Beteiligung der Träger öffentlicher Belange an Bauleitplanverfahren und vergleichbaren Satzungsverfahren (§ 4 BauGB)

Stadt/Gemeinde: Vetschau/Spreewald
Amt: ---
Landkreis: Oberspreewald-Lausitz
Planbezeichnung: Bebauungsplan Nr.02/2023 „Solarpark Missen-Tornitz“

Vorentwurf des vorhabenbezogenen Bebauungsplans 02/2023 „Solarpark Missen-Tornitz“ der Stadt Vetschau/Spreewald (Stand: 27.06.2024)

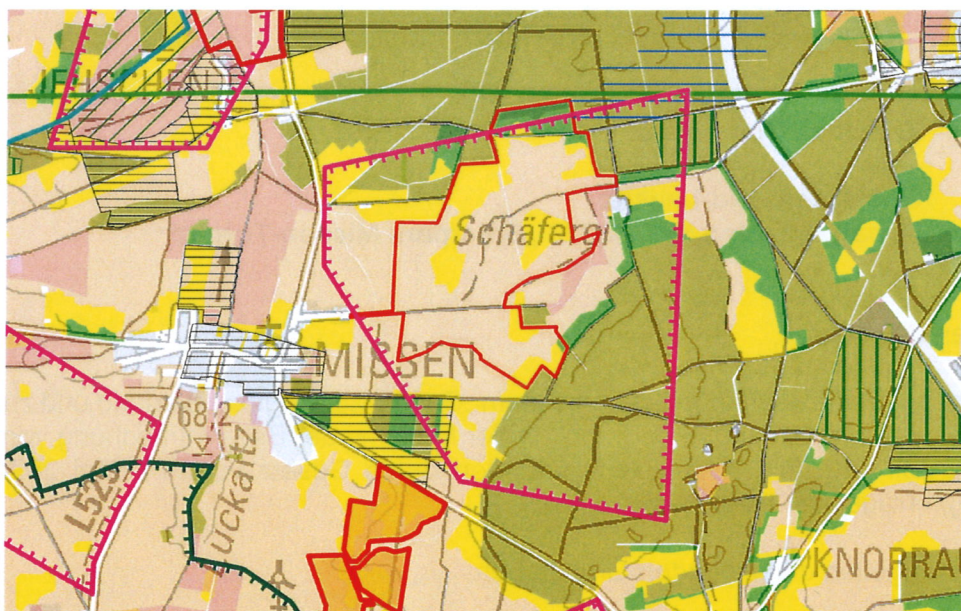
Wir weisen darauf hin, dass in Teilen des Geltungsbereiches des Bebauungsplanes Böden mit einer Ackerzahl > 25 vorhanden sind, diese Bereiche zählen damit nach derzeitigem Stand unseres Planungskonzeptes nicht zur Flächenkulisse, die für ein Vorbehaltsgebiet für Photovoltaik-Freiflächenanlagen im integrierten Regionalplan in Frage kommt.

Darüber hinaus liegt der Geltungsbereich des Bebauungsplanes (rote Linie) innerhalb des Vorbehaltsgebietes VH 21 Missen-Ost des sachlichen Teilregionalplanes II „Gewinnung und Sicherung oberflächennaher Rohstoffe“ (Magentasignatur). Im weiteren Verfahren muss bei einer Inanspruchnahme nachgewiesen werden, dass den hier vorhandenen raumordnerischen Belangen der Rohstoffsicherung (Grundsatz der Raumordnung) bei der Abwägung mit konkurrierenden raumbedeutsamen Nutzungen besonderes Gewicht beigemessen wurde.

Faunistischer Freiraumverbund / Wildkorridor

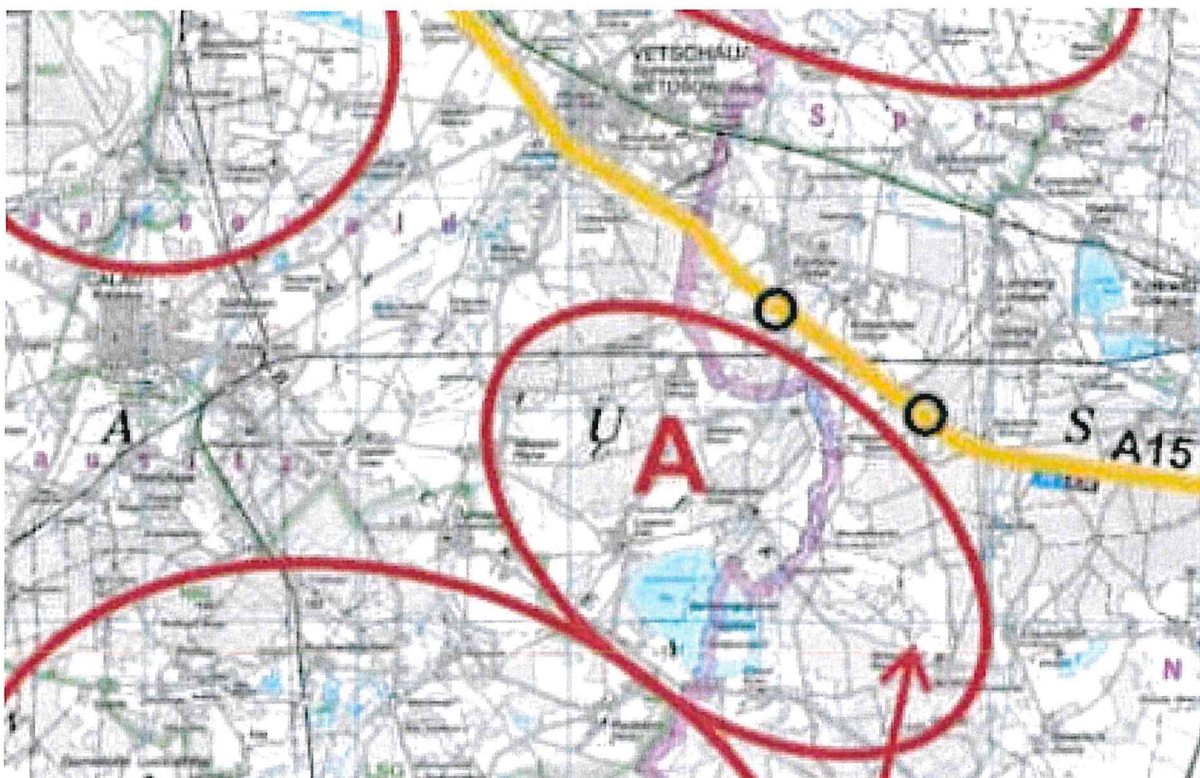
Gemäß § 1 Abs. 5 BNatSchG sind großflächige, weitgehend unzerschnittene Landschaftsräume vor weiterer Zerschneidung zu bewahren. Die Inanspruchnahme von Freiräumen durch Bebauungen oder Einfriedungen stellen für den Naturhaushalt, d. h. für den Ablauf faunistischer Lebensprozesse erhebliche

Beeinträchtigungen dar. Aus diesem Grund kommt der Aufrechterhaltung lokaler, regionaler und über-regionaler faunistischer Migrationen (Bewegungen) im Umgang mit artenschutzrechtlichen Belangen ein besonderer Stellenwert zu. Als Schwerpunkt der Konfliktanalyse kristallisiert sich zur Planungsabsicht der Gemeinde der Erhalt des faunistischen Freiraumverbundes heraus. Im Falle der vorliegenden Planung betrifft das die Inanspruchnahme von ca. 90 ha überwiegend landwirtschaftlicher Nutzflächen für die Überbauung mit PV-Freiflächenanlagen. Die großflächigen Einfriedungen führen zu einer Zerschneidung des betroffenen Landschaftsraumes, wodurch insbesondere faunistische Wechsel- und Migrationsbeziehungen beeinträchtigt oder vollständig unterbunden werden können.

Des Weiteren sollte die Studie zur Sicherung von Migrationskorridoren für Großsäuger und mittelgroße Säuger im Landkreis Oberspreewald-Lausitz (Migrationsstudie LK OSL 2018, ÖKO-LOG Freilandforschung) herangezogen werden. Danach befindet sich das Plangebiet innerhalb eines Rotwildeinstandsgebietes (A).

Die Richtlinie für die planerische Vorbereitung großflächiger PV-FFA im Landkreis OSL (LK OSL/uNB - interne Richtlinie/ Stand 2020) sieht bei PV-Freiflächenanlagen > 50 ha und einer Korridor-Länge (KL) > 500 m eine erforderliche Korridor-Breite (KB) von 0,1 bis 0,15 x KL vor.

Danach würde sich bspw. für den geplanten Wildkorridor im Bereich des Jagoldgrabens einschließlich SO5/6, welcher im Umweltbericht, S. 36, mit einer Breite von 50 m vorgesehen ist, rechnerisch eine erforderliche Korridor-Breite von mindestens $0,1 \times \text{rd. } 1.100 = 110 \text{ m}$ ergeben. Dies wird fachlich gestützt durch den Beitrag „Lebensraumverbund und Wildtierwege – erforderliche Standards bei der Bündelung von Verkehrswegen und Photovoltaik-Freiflächenanlagen“ (NuL_2023-11-03). Bei der Planung von Wildkorridoren wird hier von einer erforderlichen Mindestbreite von 100 m ausgegangen, damit Großtiere solche Korridore zwischen den Photovoltaik-Freiflächenanlagen ohne zu starke Einschränkungen nutzen und sich zugleich in ausreichender Zahl funktionale Trittsteine für Kleintiere ausbilden können.

Demzufolge sind die geplanten Wildkorridore im Vorentwurf mit etwa 30 bis 50 m Breite (Umweltbericht S. 29) als Wildkorridore zu schmal und unter Beachtung der fachlichen Vorgaben anzupassen.

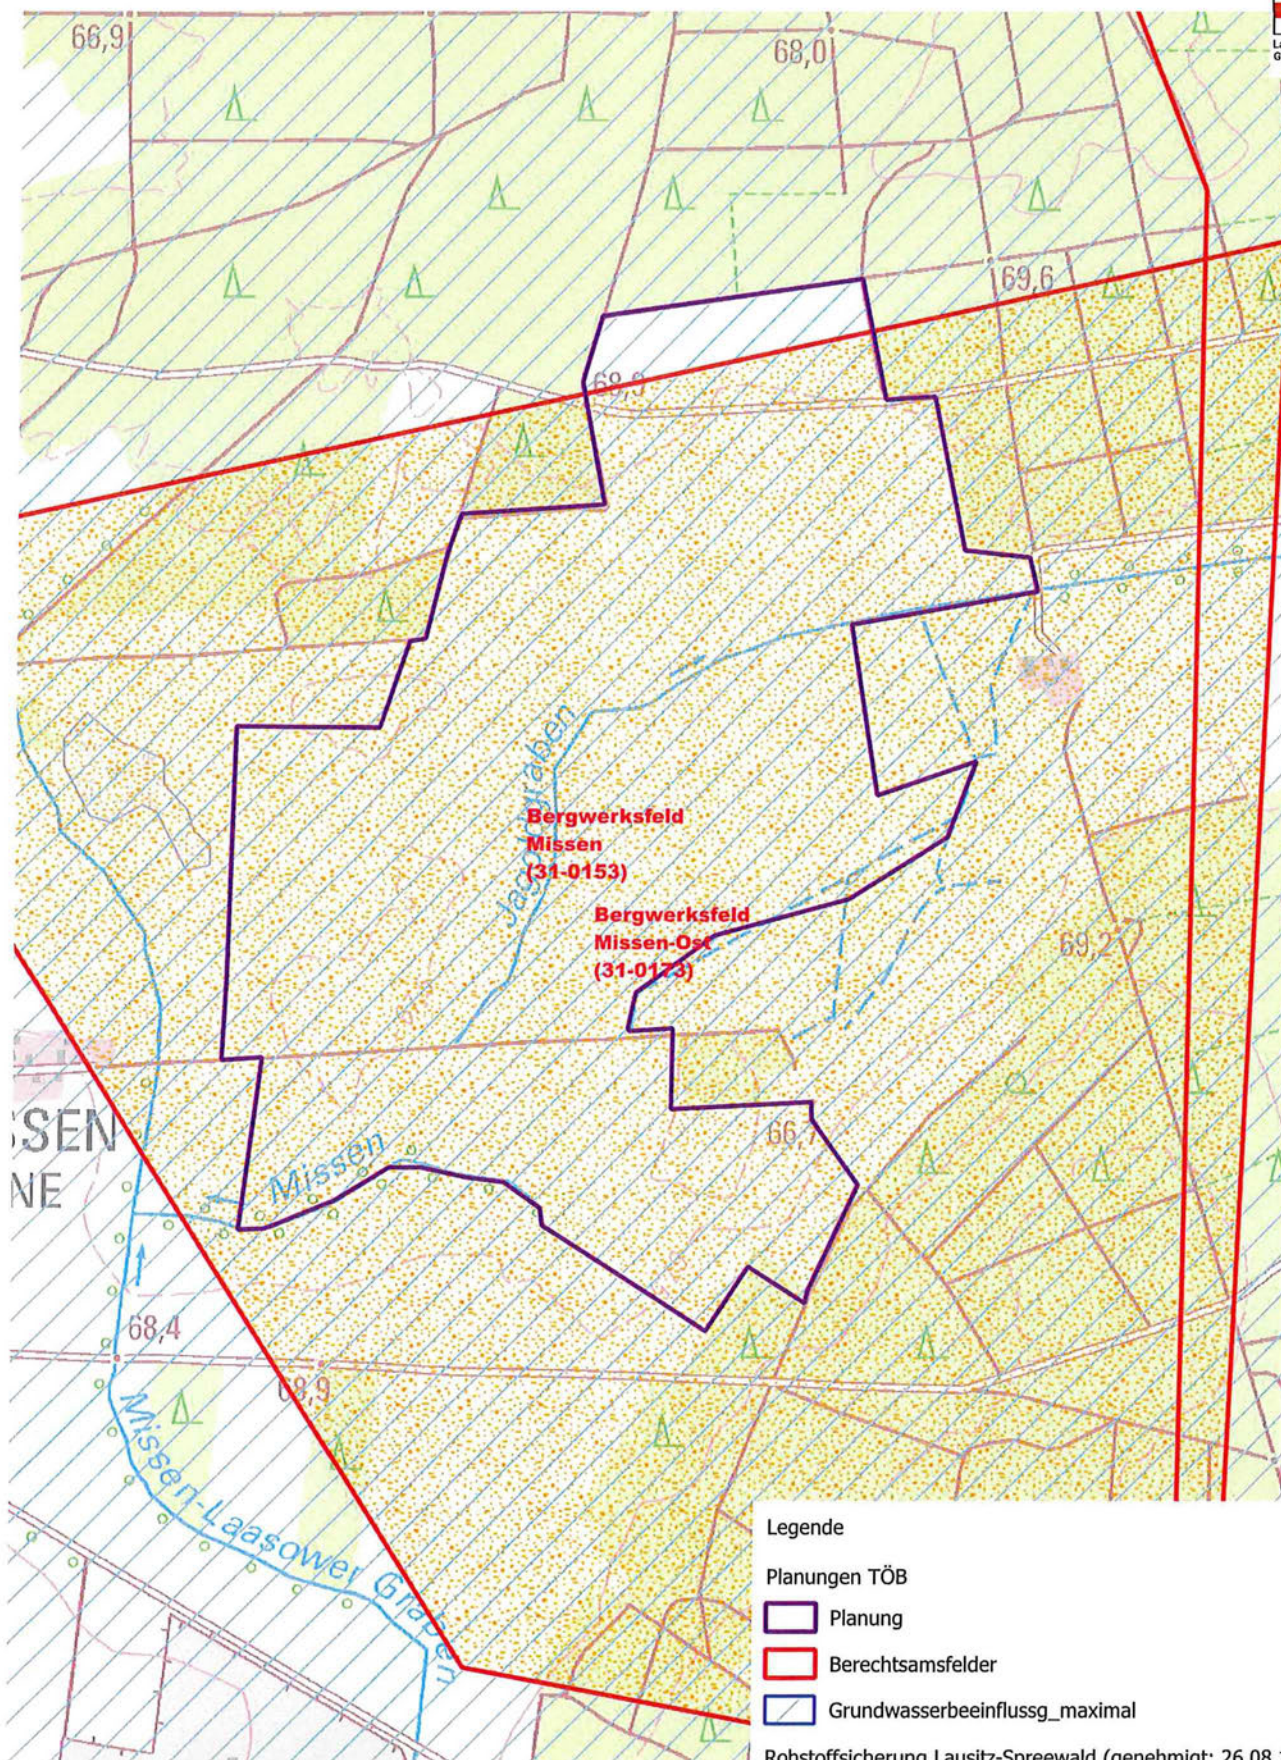
Das angezeigte Plangebiet befindet sich vollständig innerhalb des Feldes des Bergwerkseigentums „**Missen (31- 0153)**“, welches die Inhaberin der Bergbauberechtigung zur Aufsuchung und Gewinnung des im Feld lagernden Bodenschatzes (Braunkohle) berechtigt (Übersichtskarte, Anlage).

Desweiteren befindet sich das angezeigte Plangebiet fast vollständig innerhalb des Feldes des Bergwerkseigentums „**Missen-Ost (31- 0173)**“, welches die Inhaberin der Bergbauberechtigung zur Aufsuchung und Gewinnung der im Feld lagernden Bodenschätze (Kiese und Kiessande zur Herstellung von Betonzuschlagstoffen) berechtigt (Übersichtskarte, Anlage).

Der Planungsbereich überschneidet sich nahezu vollständig mit dem Vorbehaltsgebiet **Missen-Ost**, welches als Rohstoffsicherungsfläche ausgewiesen ist (Übersichtskarte, Anlage). Eine eventuelle zukünftige Rohstoffgewinnung auf dieser Fläche darf durch die Planungen nicht **dauerhaft** behindert werden.
